**Avis de la Mission régionale d'autorité environnementale
de la région Nouvelle-Aquitaine
sur le projet de mise en compatibilité du plan local d'urbanisme
de Ménesplet (24) par déclaration de projet
relatif à la création d'une centrale photovoltaïque**

N° MRAe : 2020ANA85

Porteur du Plan : communauté de communes Isle Double Landais

Règlement graphique avant (à gauche) et après (à droite) la procédure de MEC (Source : notice explicative de la mise en compatibilité, page 30)

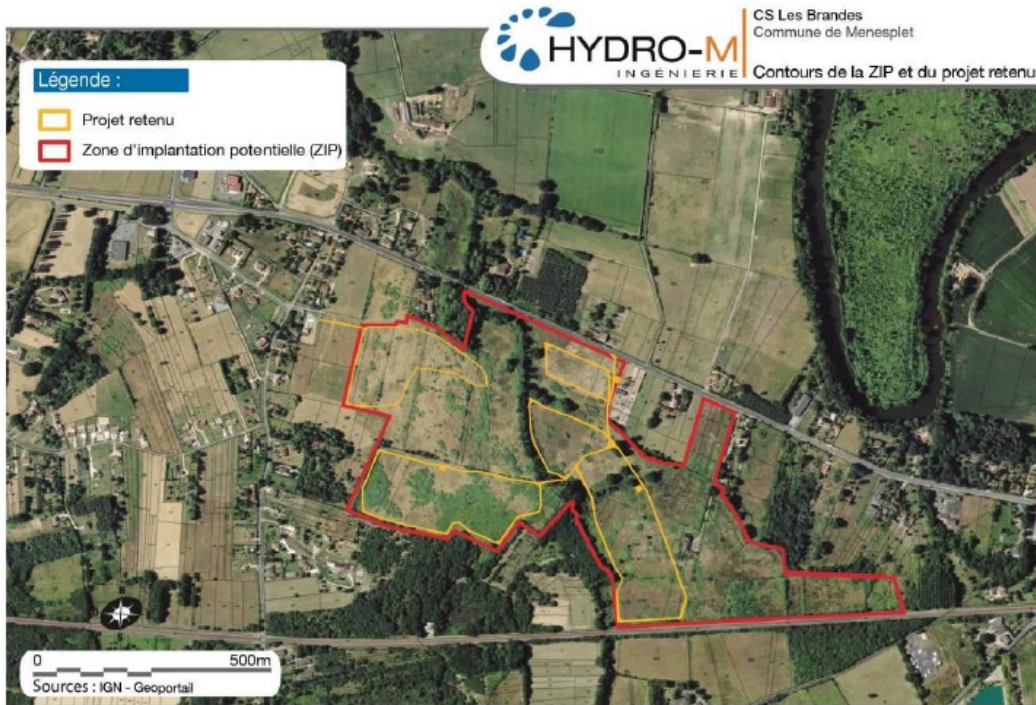
Par ailleurs la consommation foncière totale projetée apparaît excessive par rapport aux besoins évoqués soit 15 ha pour le projet de centrale sur une assiette foncière de 32 ha, sans justification.

La MRAe relève néanmoins un impact résiduel sur 150 m² de zone humide. Par ailleurs le projet de mise en compatibilité ne présente ni orientation d'aménagement et de programmation (OAP), ni matérialisation d'éléments à protéger au titre de l'environnement, alors que les enjeux du site en matière d'habitats d'espèces et de zone humides sont significatifs.

En l'absence démontrée de site alternatif, l'emprise de la future zone Npv ne devrait pas excéder les emprises du projet après aboutissement complet de la démarche ERC. De plus, les enjeux du site en

matière d'habitats d'espèces et de zone humides justifieraient la mise en place dans le document d'urbanisme d'outils réglementaires de protection des éléments environnementaux les plus importants afin de garantir une prise en compte suffisante de l'environnement lors de l'implantation de la centrale photovoltaïque.
